改善箇所説明図

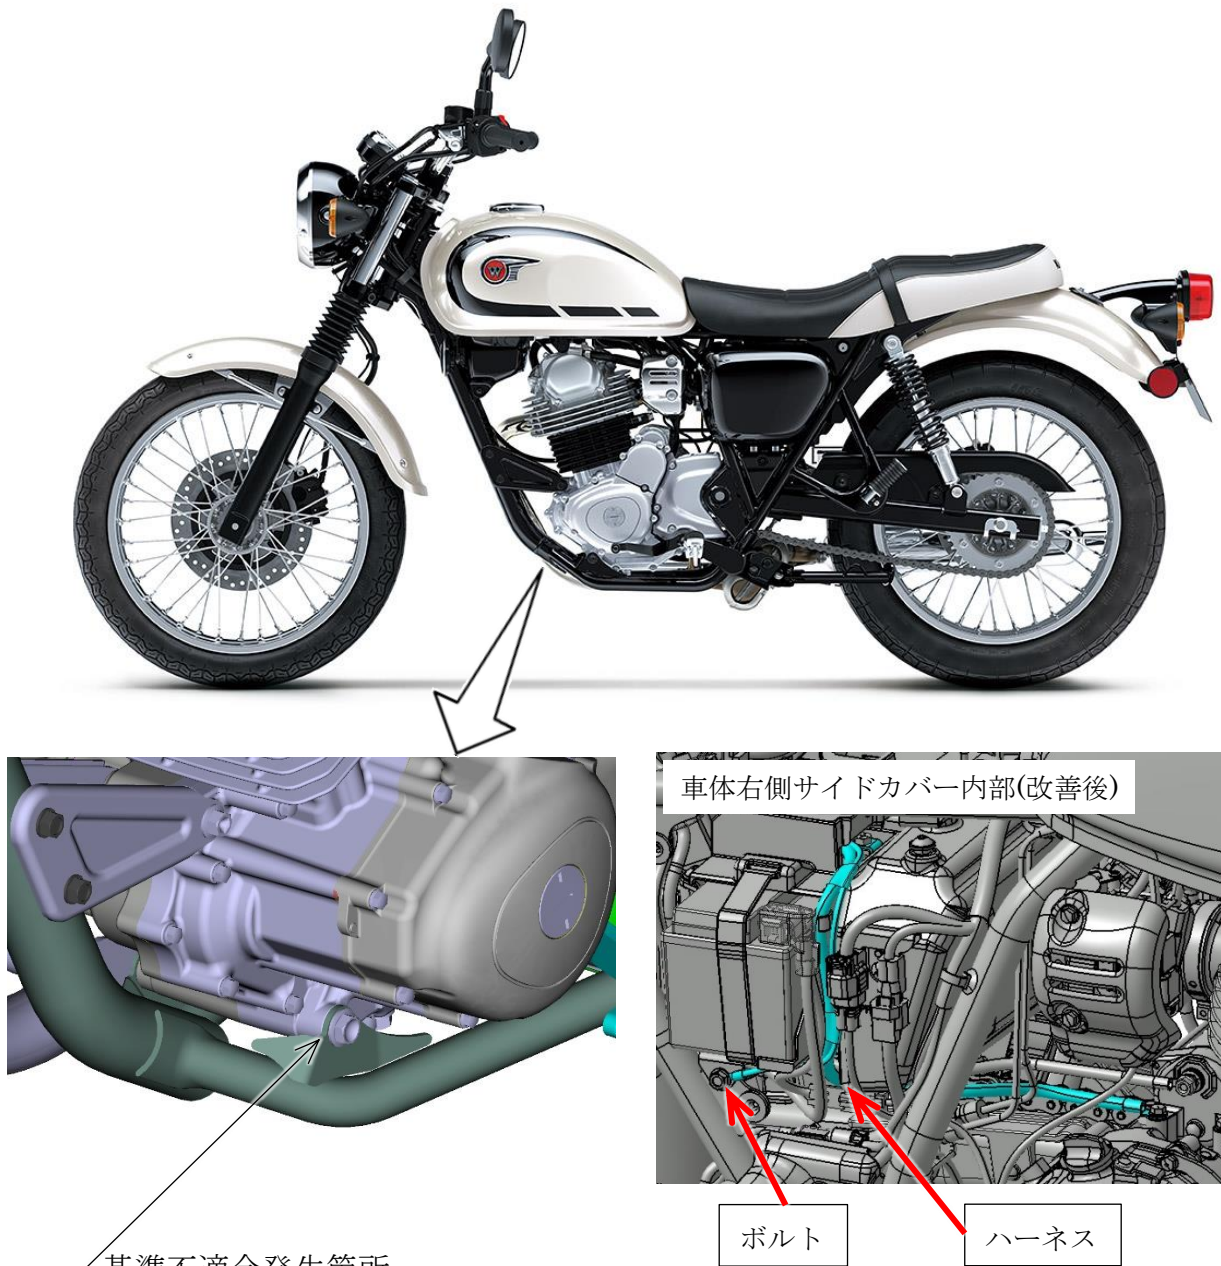
フレームに取り付けられた電気装置において、エンジン固定部の塗装指示が不適切なため、バッテリーマイナスとの電氣的接続が不安定なものがある。そのため、そのまま使用を続けると、各種電気装置への通電が途絶え、最悪の場合走行中にエンジンが停止するおそれがある。

全車両、バッテリーとエンジンを接続するハーネスをバッテリーとエンジン及びフレームを接続するハーネスに交換し、アースボルトで締め付ける。

識別：ヘッドパイプ右側の車台番号先頭下(ヘッドパイプ下側)に白点ペイントを塗布する。
